CONSELHO MUNICIPAL DE SAÚDE DE JI-PARANÁ – RO

RESOLUÇÃO n. 0013/2024/CMS-JP/RO
Ji-Paraná-RO, 19 de fevereiro de 2024.

Dispõe sobre Relatórios referente ao relatório emitido pela Comissão de Construção e Reforma, referente a Construção da UBS – Unidade Básica de Saúde Green Park, dá outras providências.

**RELATÓRIO DA COMISSÃO DE CONSTRUÇÃO E REFORMA DO
CONSELHO MUNICIPAL DE SAÚDE DE JI-PARANÁ**

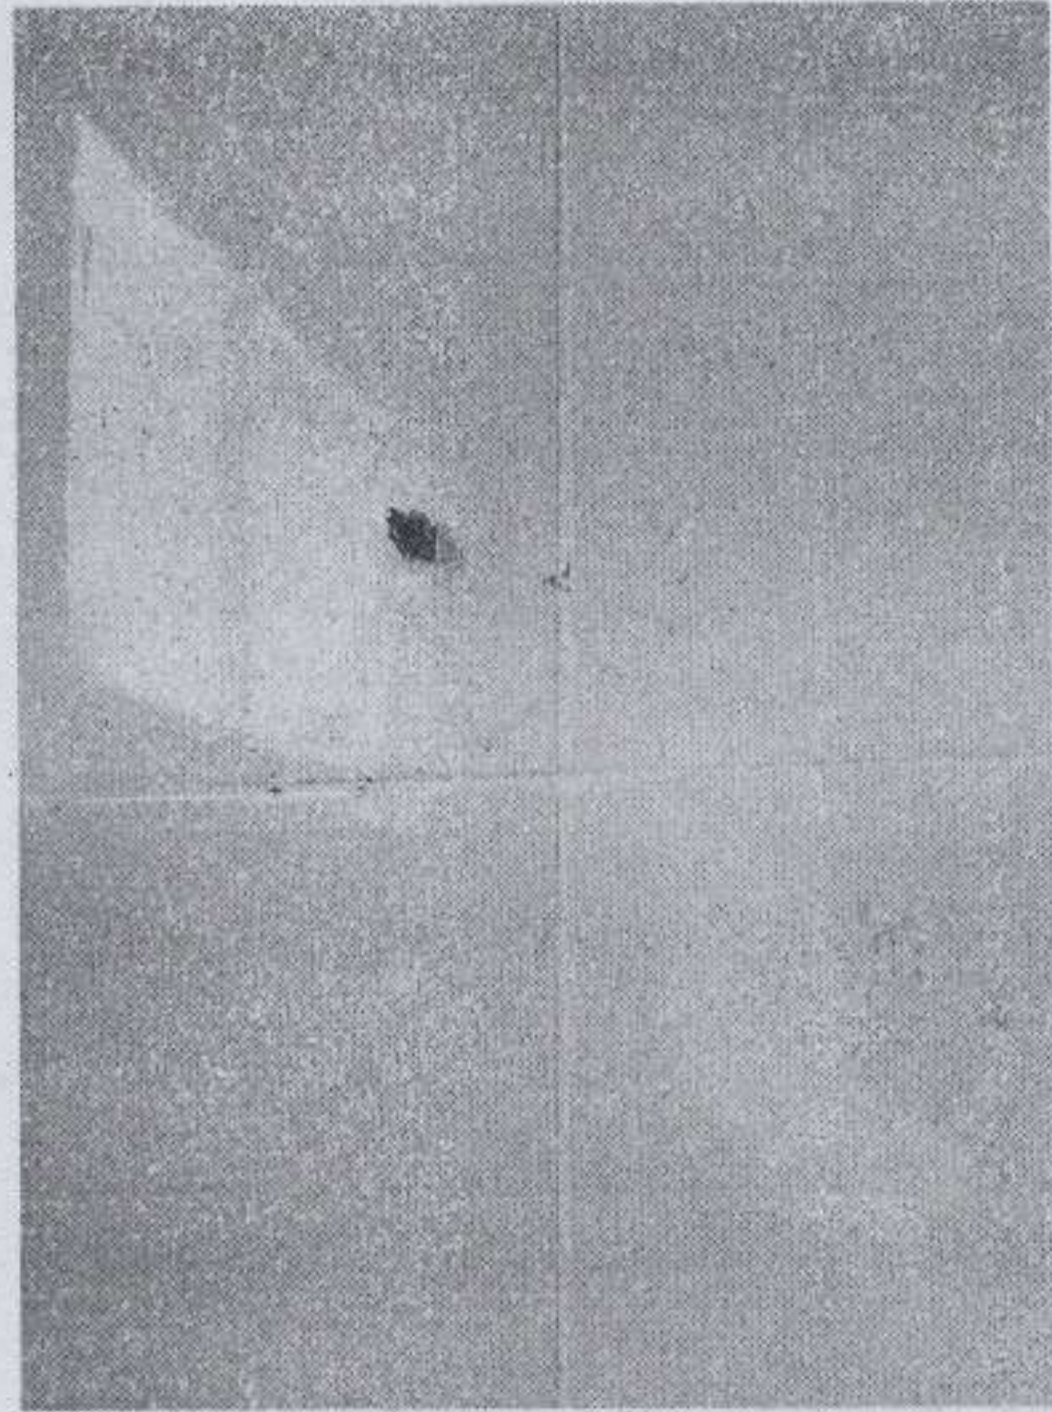
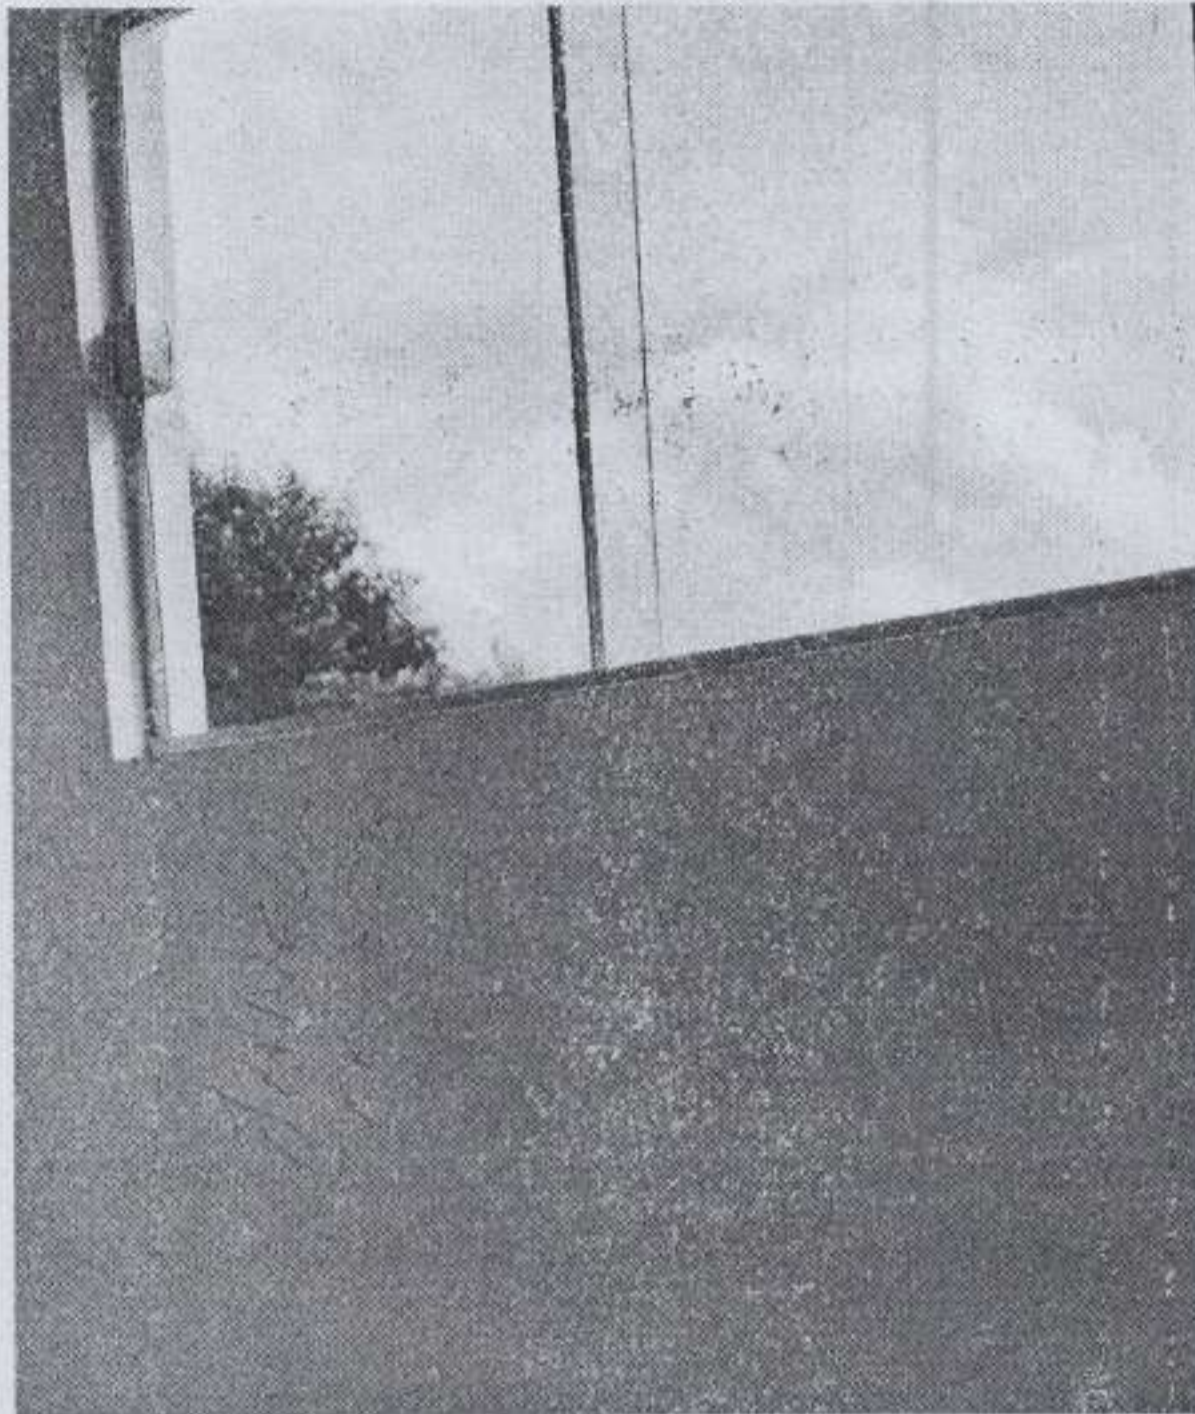
13 - Pia não fixada e ausência de registro.

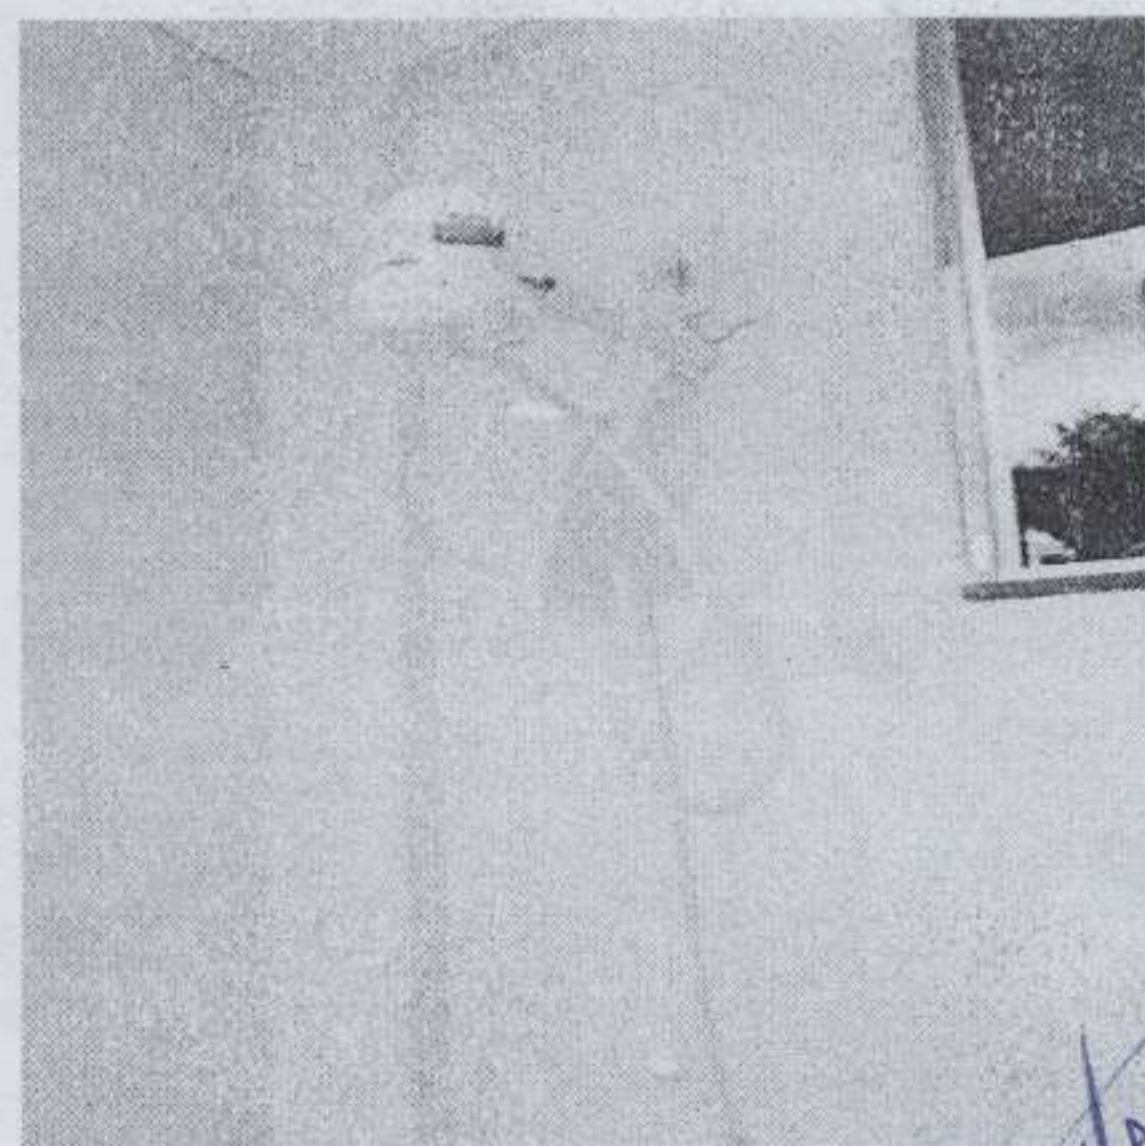
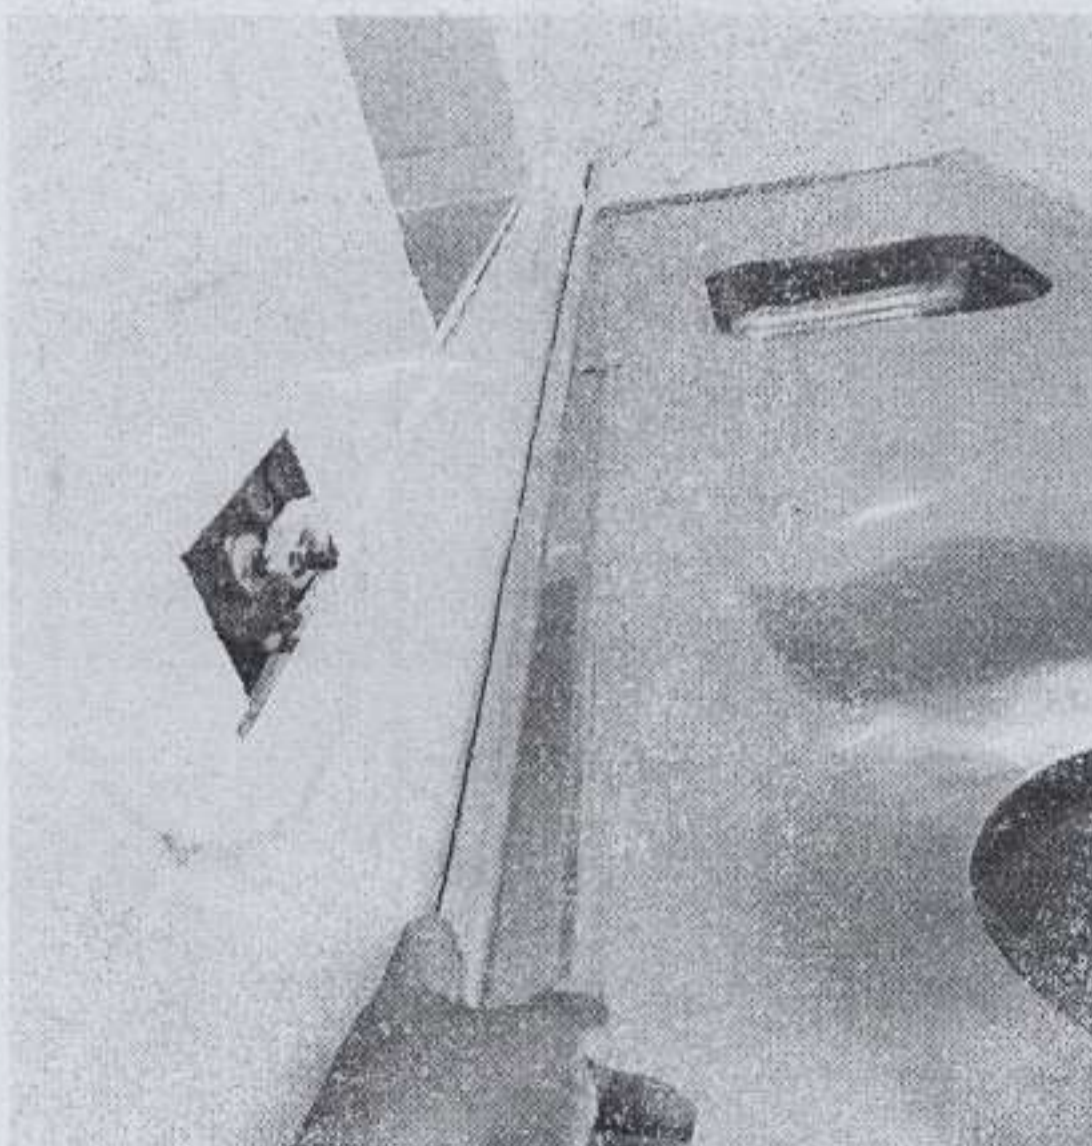
14 – Falta acabamentos nas janelas dos banheiros e registro.

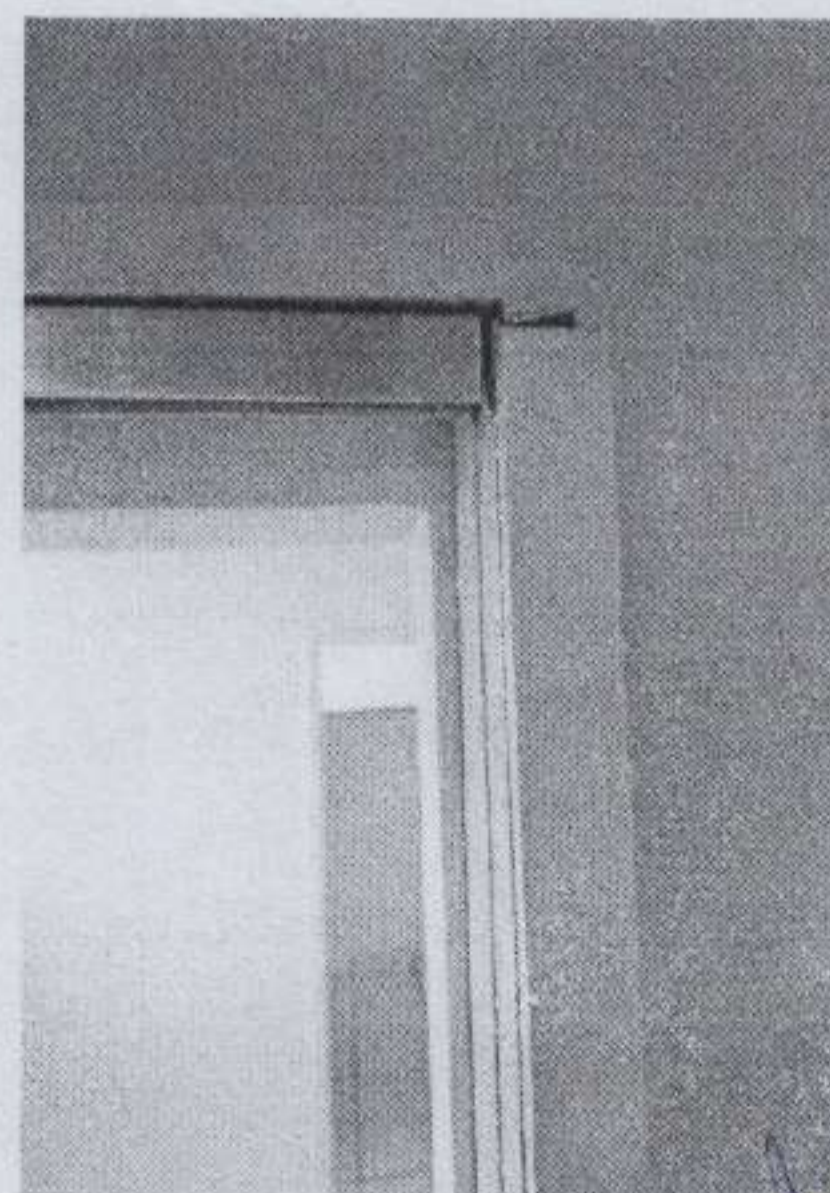
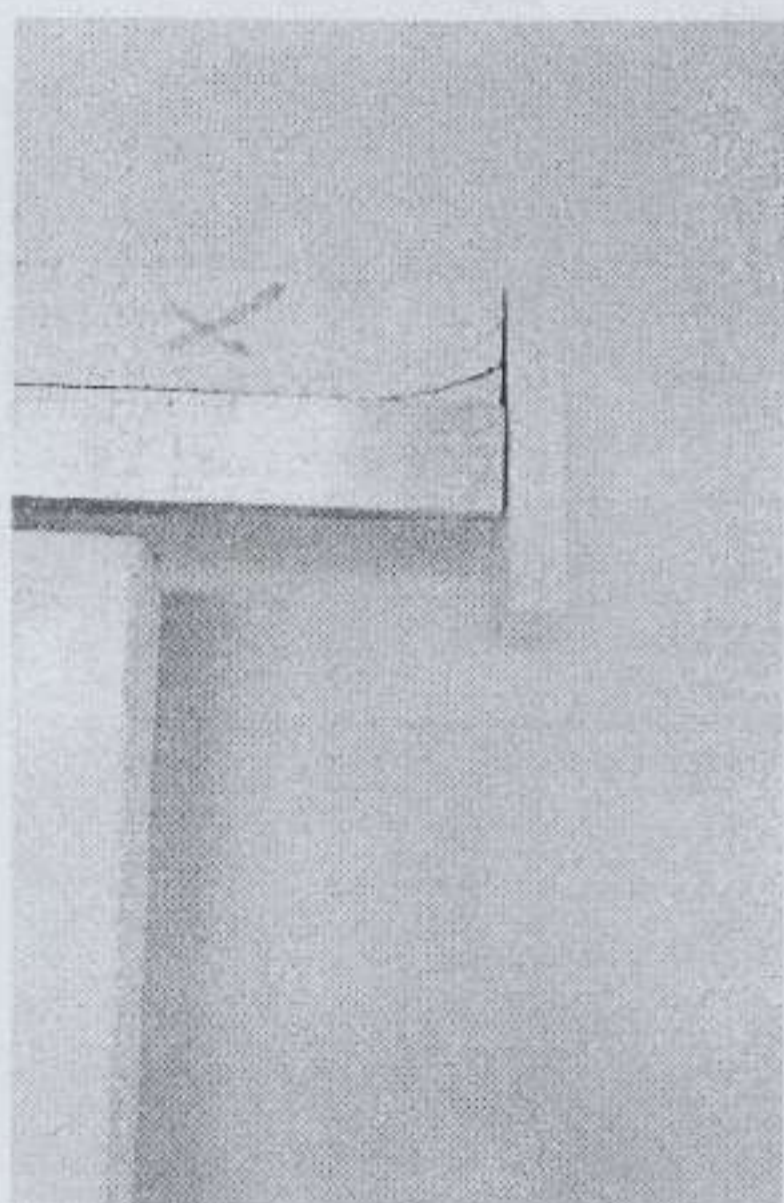
15 – Falta de rejunte entre a pia e a parede.

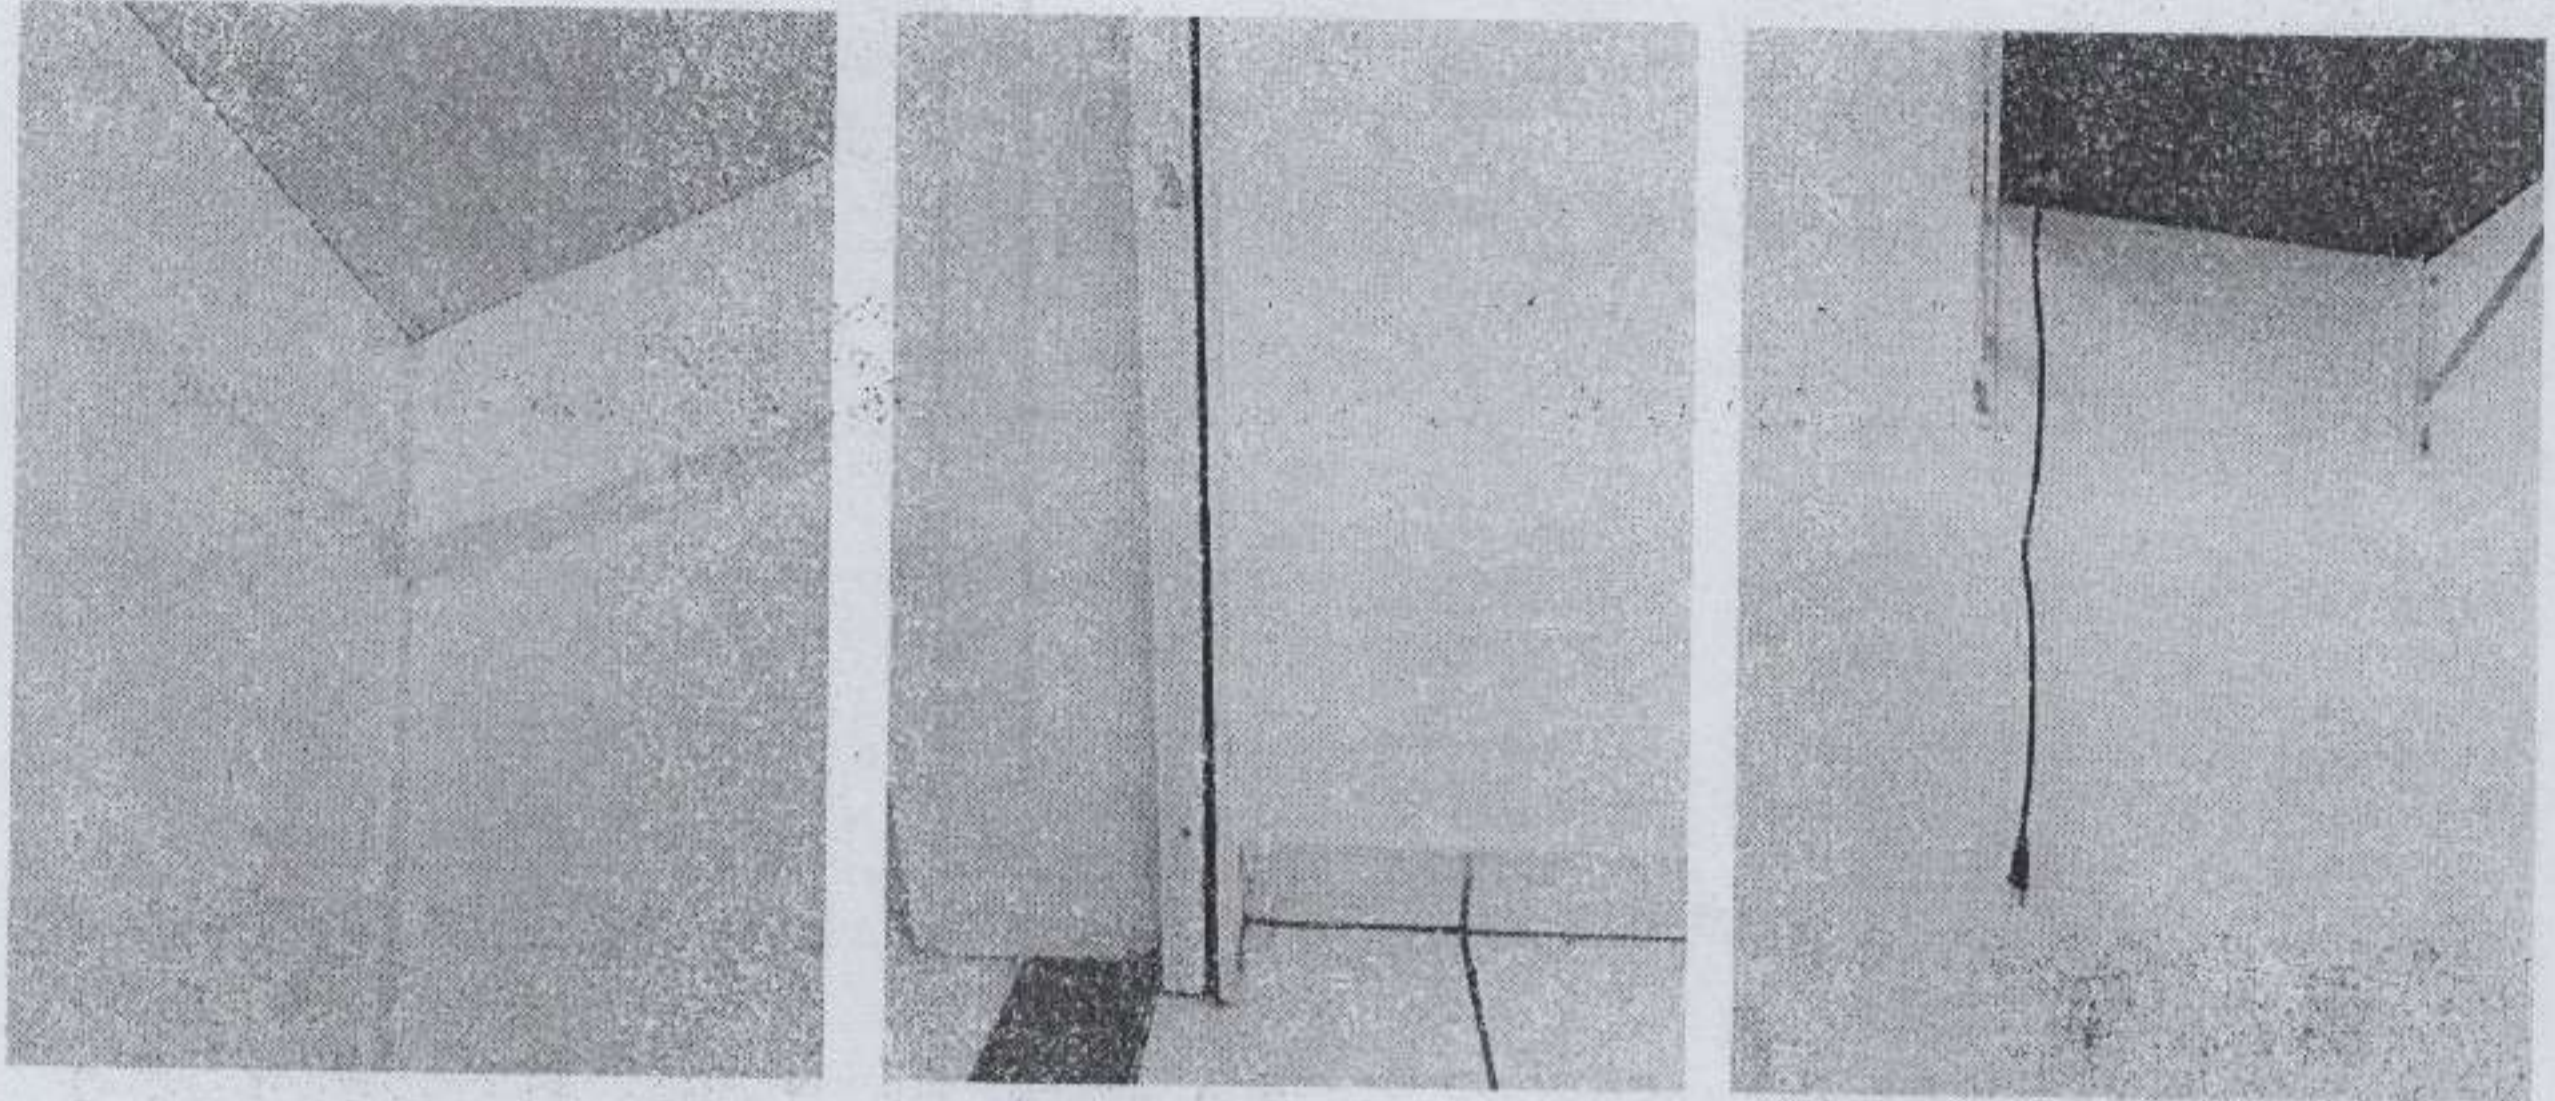
16 – Todos os espelhos estão sem fixação movendo ao meio, se faz necessario ser fixado por completo.

17 – Batente inadequado não confere com a planilha.
